**ASUNTO: ALEGACIONES PROPUESTA DE PROYECTO DE PLAN  
HIDROLÓGICO 2022-2027.  
CICLO 2022-2027**

**A LA CONFEDERACIÓN HIDROGRÁFICA DEL SEGURA**

FIGURA 4. Detalle de ZFP de Maraña sin incluir flujos desbordados de La Colonia en Los Alcázares.

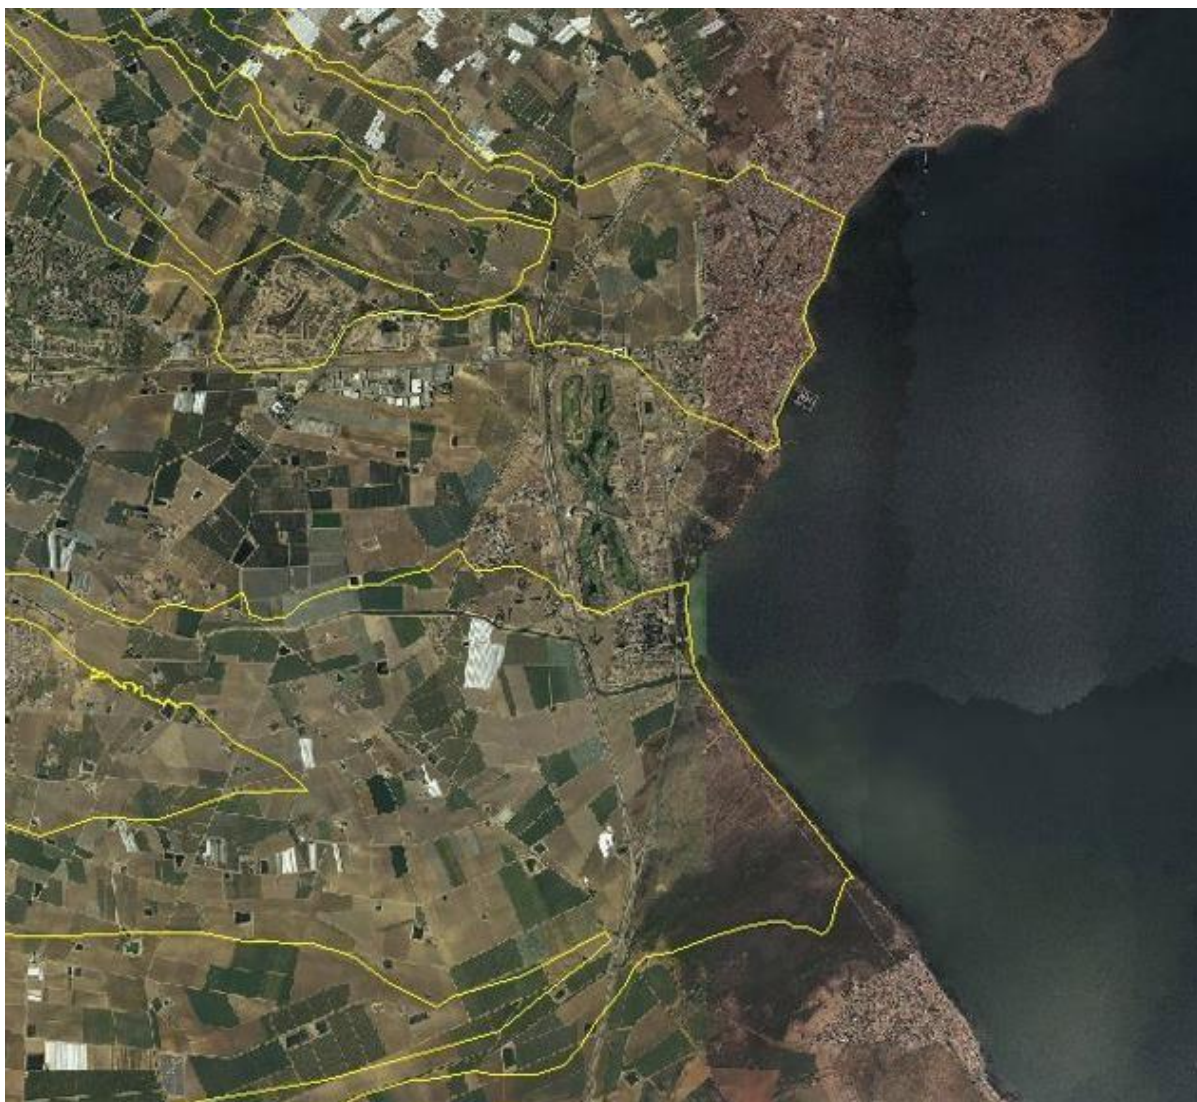
De esta cita cabe deducir que el planteamiento que presenta la propia CHS de la medida 1895 del PdM no ha sido suficientemente estudiado dada la situación que el propio encauzamiento del Albuñón, la configuración del trazado de la AP-7 y la propia configuración topográfica de la zona generarían a esta solución.

Esto ha hecho que la población de Las Lomas del Rame alarmada por las consecuencias que pudieran derivar de tales actuaciones se movilizen en contra de las mismas.
